Objet : Avis de l'Autorité environnementale
Dossier : Création d'un pôle d'échanges multimodal à Baillargues

**Avis délibéré de l'Autorité environnementale
concernant la création d'un pôle d'échanges
multimodal à Baillargues (34)**

n°Ae: 2013 - 08

Carte explicative schématique de la page 15 du dossier d'enquête publique

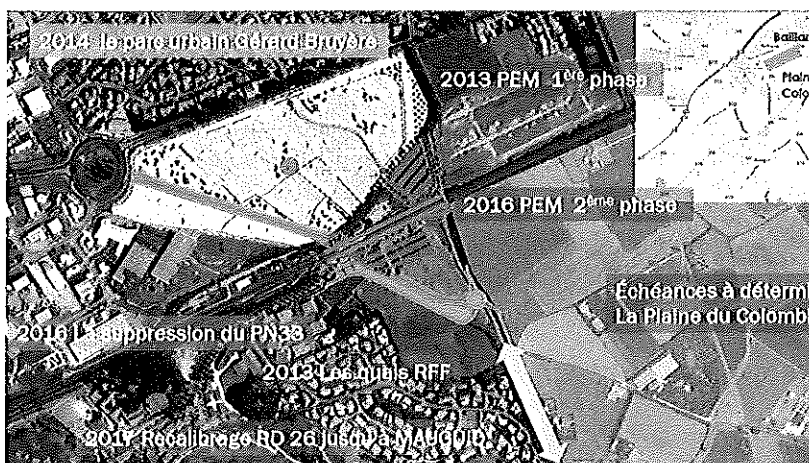
Le dossier d'enquête publique ne porte que sur la phase 1 du PEM (pp. 3, 15 et 53). Le maître d'ouvrage la qualifie « d'autoportante » car « les travaux n'obéreront pas les travaux à suivre », notamment la suppression du PN 33 (p. 15). « Le projet de PEM se veut aussi éco-durable dans sa conception, sa réalisation et son exploitation » (p. 16) et son accès sera total pour les personnes à mobilité réduite (PMR).

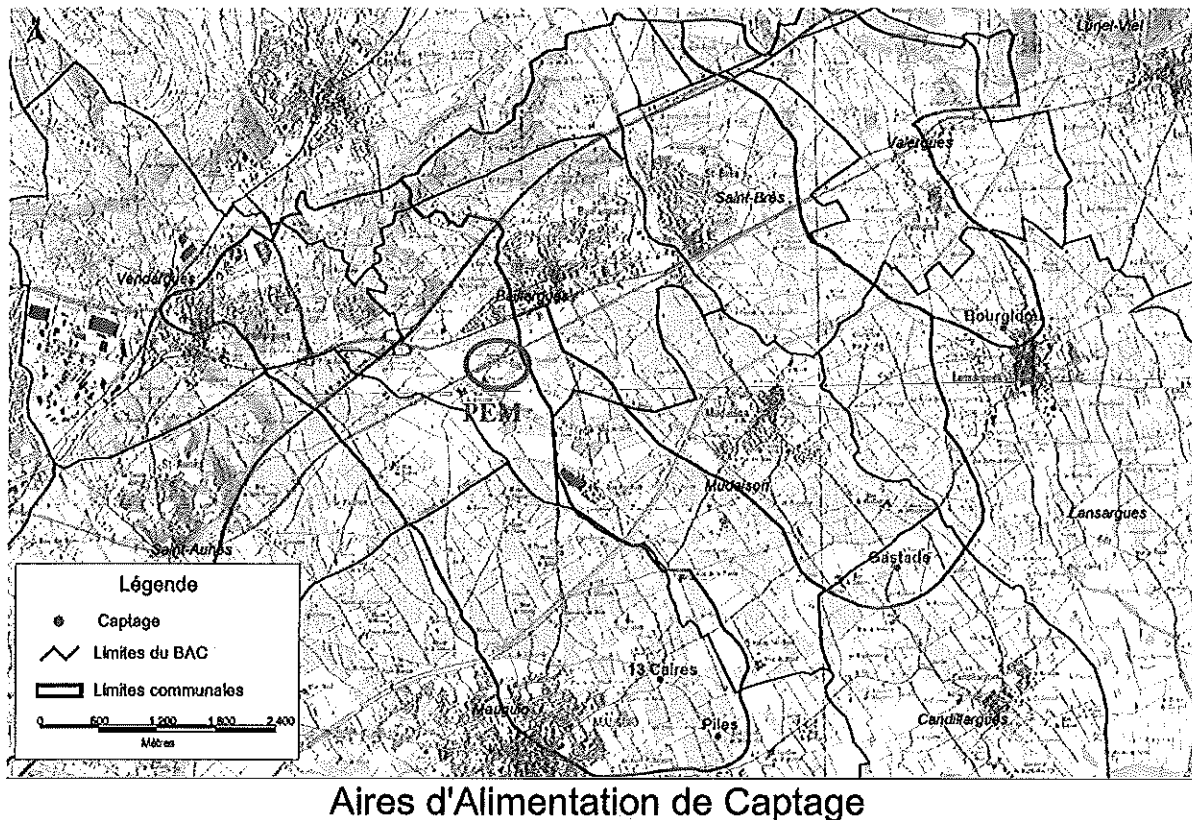
Eaux de surface. La commune de Baillargues se situe sur un bassin hydrographique dont tous les cours d'eau se jettent dans l'étang de l'Or au sud du projet de PEM. La commune est traversée par 3 cours d'eau coulant d'ouest en est : la Cadoule, l'Aigues-Vives et le Bérange. L'Aigues-Vives est considéré en « bon état » écologique et chimique en 2009 (p. 78) et a un débit de crue décennale de 18,9 m³/s et peut déborder pour constituer une zone inondable au nord de la voie ferrée qui se situe en partie sur la zone du projet (p. 80).

Risque d'inondation. Une partie du parking nord à construire se situe en zone inondable et il est fait mention seulement de crues rapides avec des débits élevés (p. 76). Le débit de la crue centennale et sa zone d'expansion, le nombre de crues par an, leur prévisibilité, la rapidité de montée des eaux, le niveau atteint par les eaux ne sont pas indiqués. Seul le débit décennal est estimé à 18,9m³/s (p. 77 et 79 à 81). Un plan

L'Ae recommande de compléter l'étude d'impact par le débit de la crue centennale, sa zone d'expansion, le nombre de crues annuelles, la rapidité de montée des eaux et les niveaux atteints.

Aires d'Alimentation de Captage

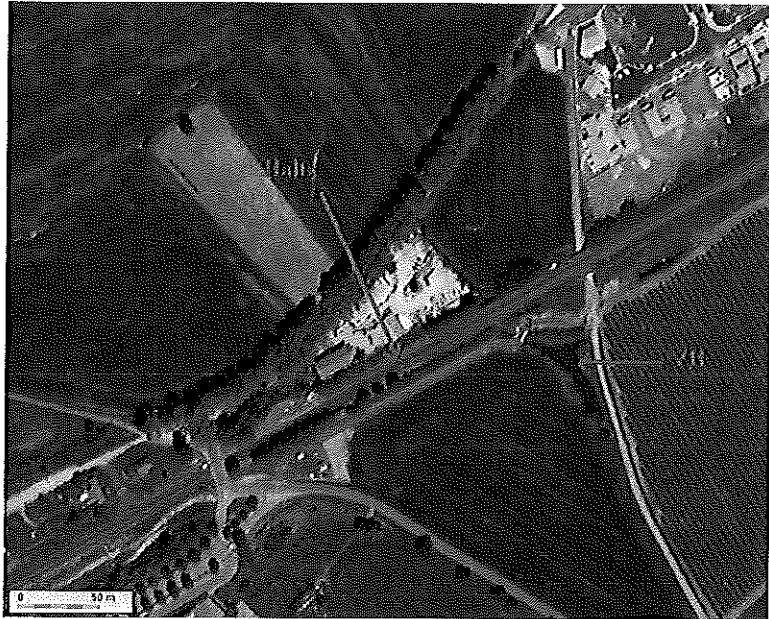
Des captages pour l'alimentation potable se situent au sud du projet. Une carte situe les limites nord des périmètres de protection des captages (p. 76), mais pas l'emplacement de ces captages ni la surface des périmètres de protection. L'EI conclut qu'« il n'y a pas de forages à proximité immédiate de la zone de projet. Elle n'est pas comprise dans une zone de protection rapprochée ou éloignée » (p. 75). Le sens d'écoulement de la nappe n'étant pas indiqué, cette affirmation peut paraître optimiste.

Cette carte provient d'une notice d'information de la DDTM 34⁷ présentant les mesures agro-environnementales pour protéger les captages du Pays de l'Or qui sont alimentés par la nappe de Mauguio-Lunel qui nous intéresse. Le projet de PEM que l'Ae a situé sur la carte, se situe en amont hydraulique (au nord-ouest du captage) du bassin d'alimentation du captage (BAC) des Treize Caires qui est classé, comme deux autres captages voisins, sur la liste des captages prioritaires du bassin Rhône Méditerranée. Selon cette notice, cette nappe est soumise à de fortes pressions liées à l'évolution démographique et à l'occupation des sols en particulier par l'activité agricole.

L'Ae recommande de compléter l'étude d'impact par une carte situant le PEM, les captages d'alimentation en eau potable avec leurs périmètres de protection et leurs bassins versants d'alimentation (BAC) ainsi que le sens d'écoulement de la nappe de Mauguio-Lunel. Elle recommande en outre de revoir la conclusion de la page 75 qui laisse penser que la zone d'étude ne peut pas avoir de conséquences sur la nappe de Mauguio-Lunel et donc sur les captages situés au sud.

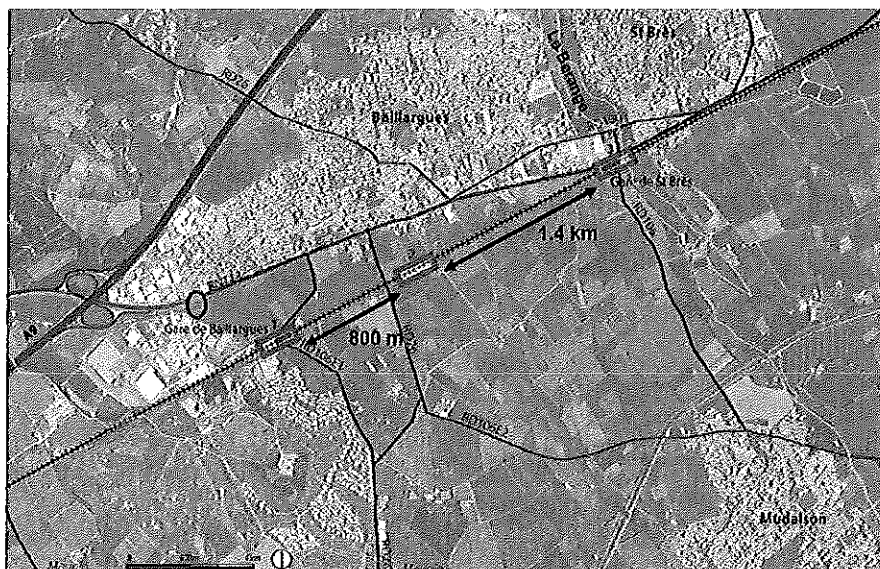
Le dossier analyse les effets cumulés avec le parc de loisirs Gérard BRUYÈRE. Le projet de PEM prévoit l'utilisation commune du parking nord. Les effets de chaque projet et les effets cumulés qui sont toujours nuls ou presque. Pour le bruit cumulé, « en phase d'exploitation les deux projets auront pour impact d'augmenter sensiblement le trafic des axes routiers, RD 26 notamment, mais elle devrait se limiter aux accès des parkings ». Le parc de loisirs étant plus fréquenté le week-end et la halte en semaine, le maître d'ouvrage conclut que « l'effet cumulé sera donc négligeable » (p. 152). Cette conclusion laisse à penser que le parc de loisirs ne fonctionnera pas la semaine.

L'Ae recommande de revoir les effets cumulés, notamment l'estimation du bruit provenant de la circulation sur la RD 26 et de l'utilisation des parkings au quotidien en tenant compte à la fois de la fréquentation du parc de loisirs et de la halte.
